改善箇所説明図

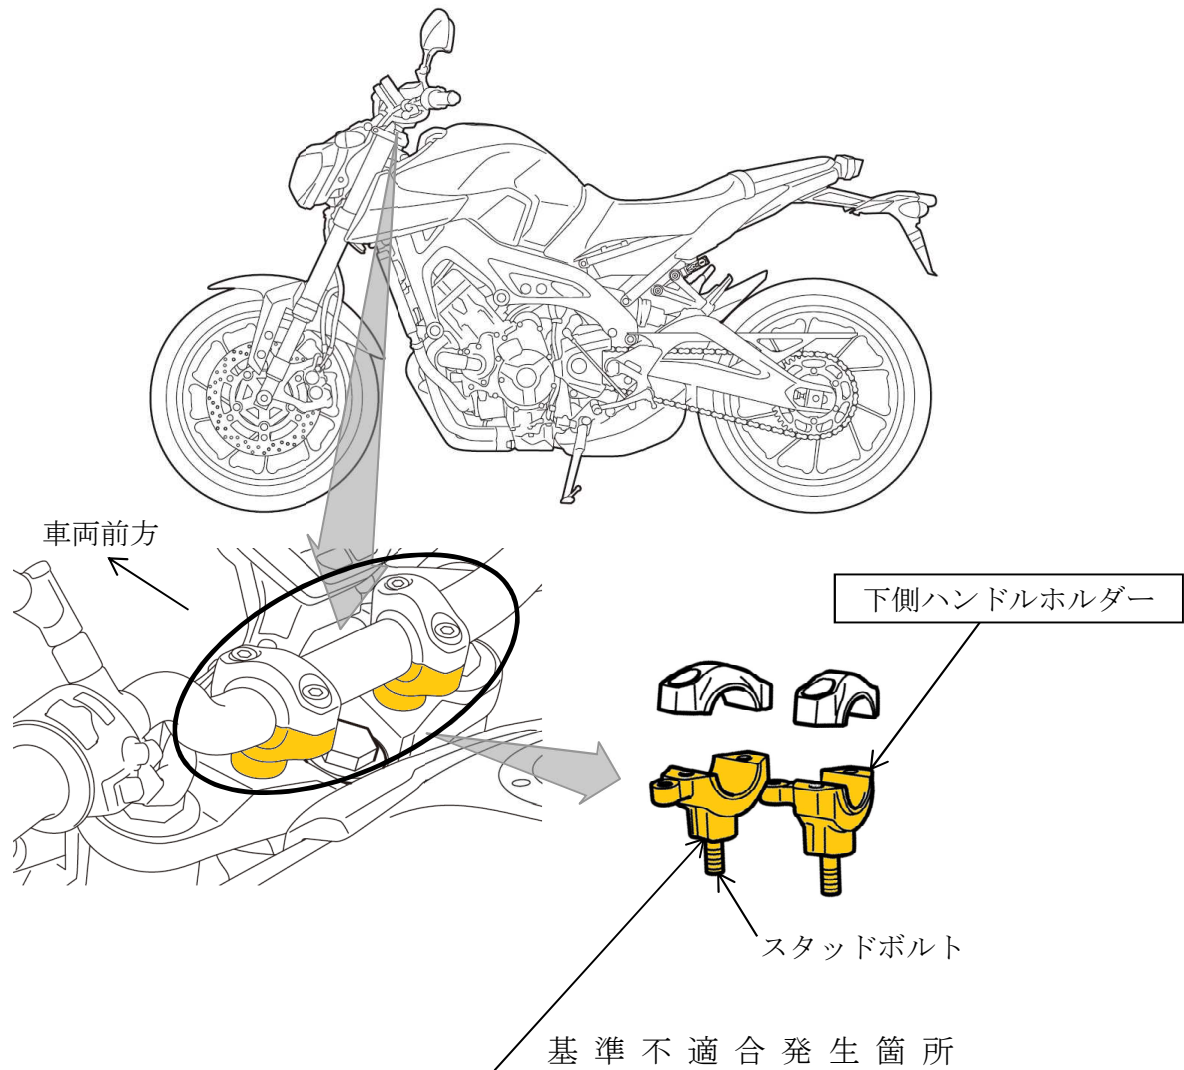
かじ取装置の下側ハンドルホルダーにおいて、スタッドボルトの緩み防止剤の塗布量が不足しているものがある。また、当該ホルダー座面の塗装指示が不適切なため、高速で段差を乗り越える等して繰り返し大きな力が加わると、座面の塗装が剥がれることがある。そのため、そのままの状態で使用を続けると、スタッドボルトの軸力が低下し、スタッドボルトが抜けてハンドル操作ができなくなるおそれがある。

改善の内容：全車両、下側ハンドルホルダーを対策品と交換する。

注： は交換部品を示す。

識別：マフラー取り付けブラケットのボルト付近に白ペイントを塗布する。
